Informe Consolidado de Solicitud de Aclaraciones, Rectificaciones y/o Ampliaciones Complementario a la Declaración de Impacto Ambiental del Proyecto "Prospección Minera Proyecto Cachinal"

Nombre del Titular : Minera Cachinal SA
Nombre del Representante Legal : Juan Carlos Fernandez Bejarano
Dirección : Guardia Vieja 202 oficina 902 providencia

El presente Informe Consolidado de Solicitud de Aclaraciones, Rectificaciones o Ampliaciones a la Declaración de Impacto Ambiental del proyecto "**Prospección Minera Proyecto Cachinal**", contiene las observaciones generadas en virtud de la revisión de la Adenda de la DIA.

Figura 1. En círculos amarillos se indican algunos cauces naturales atravesados por obras (plataformas y caminos).

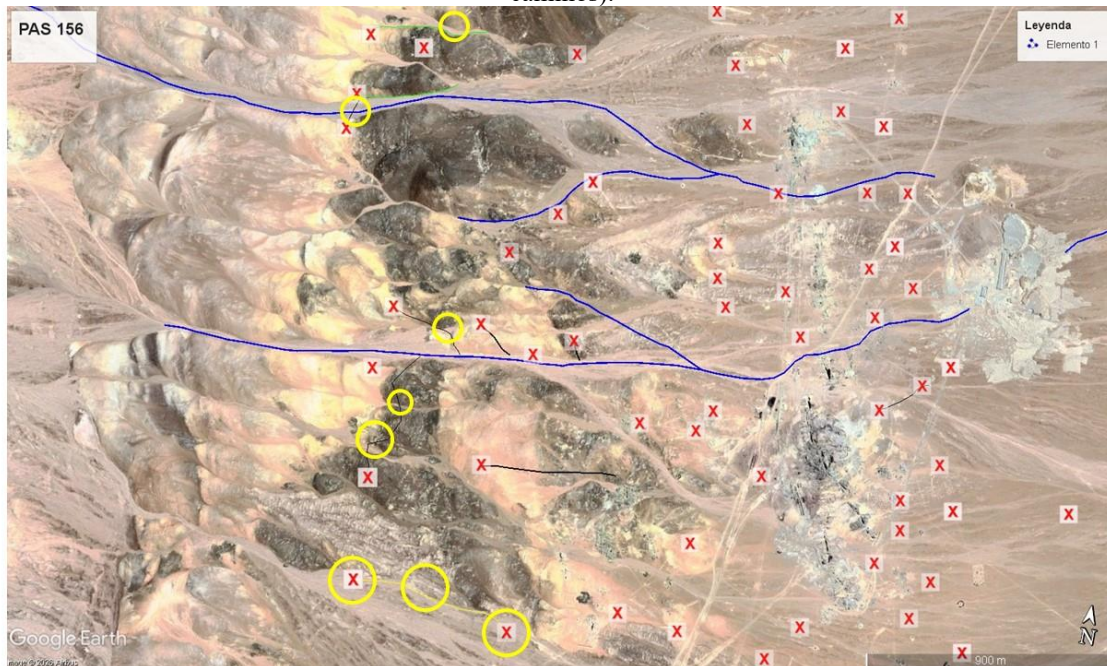
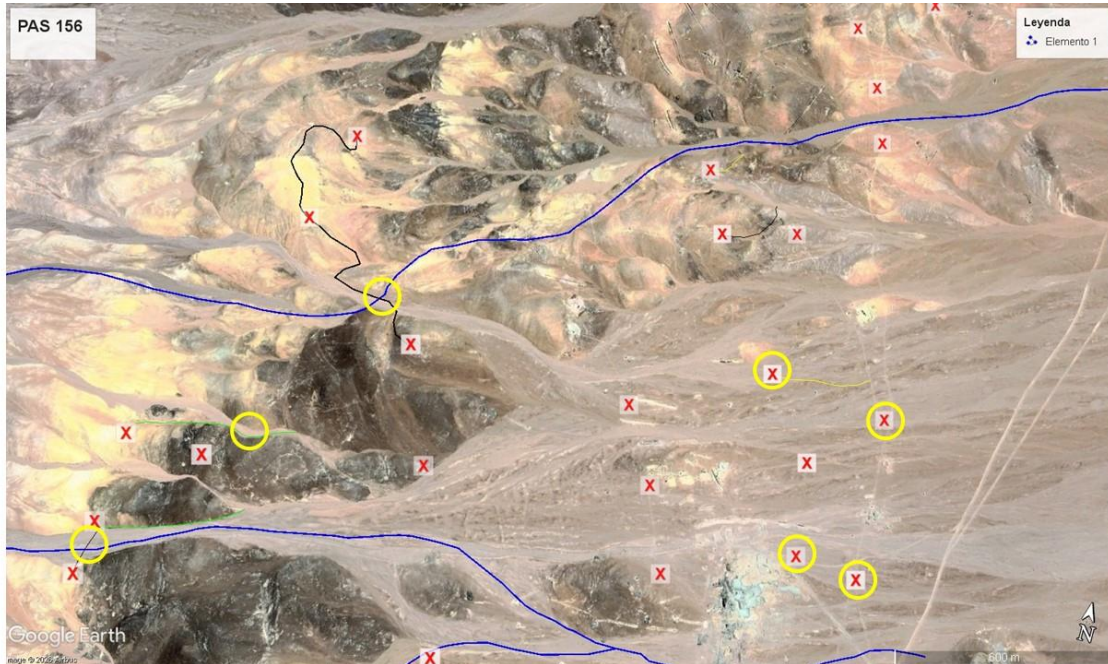
3.6. Se reitera al Titular que, al revisar la ubicación de los sondajes y los caminos del Proyecto, se identifican obras sobre cauces, lo que implicaría la aplicabilidad del permiso ambiental sectorial asociado al artículo 156 del RSEIA. Al respecto, en la figura a continuación se presentan ejemplos de obras emplazadas sobre cauces de corriente discontinua. Asimismo,

se precisa que los cauces identificados mediante imágenes satelitales o modelos de elevación digital, aun cuando no se encuentren en cartografías oficiales (IGM, IDE, DGA), deben ser igualmente considerados. Por lo tanto, se reitera la solicitud de presentar al Titular:

- i. Mapa a escala máxima de 1:50.000 que integre y permita distinguir claramente los cauces naturales de corriente discontinua identificados a partir de:

- o Cartografías oficiales (IGM, IDE, DGA).
 - o Imágenes satelitales ópticas.
 - o Modelos de elevación digital.
 - o Deberá incluir además la totalidad de las obras del proyecto, incluyendo su traza y ubicación precisa.

- iii. Modelación hidráulica de los cauces de corriente discontinua y determinación de sus respectivas áreas de inundación para un período de retorno de 100 años en aquellos sectores donde se proyectan obras.

- iv. En caso de reconocer flujos afectados por la presencia de obras, presentar los contenidos técnicos y formales asociados a la aplicabilidad del PAS 156, a fin de evidenciar que las obras en evaluación no afectarán la vida o salud de las personas mediante la no contaminación de las aguas.
